品質異常改善通知書

図番 300364-3-11

品名 DF49-20S-0.4H R絶縁座

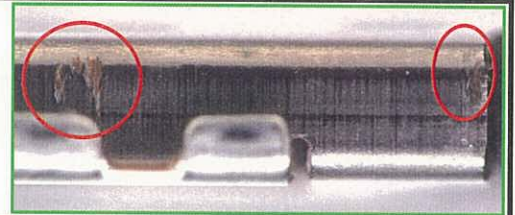
端子削れ

Rシェル側面の削れにより、下地が見えています
(10倍でも確認)

発生率：25/100個 (25%)

・プレス品寸法に影響を受ける部分であり、
 外形がアスレていると削れが発生してしまいがち。
 生産時に削れが確認されている為、
 100%生産後修正実施。

プレスシールにケースの全長寸法曲げ角度の7%
 削れが発生している様です。

・プレス品寸法、ネジと% 按配訂に見直し
 もらい、成形型については、修正を実施。

金型的には視認部分のLAPも実施ください。
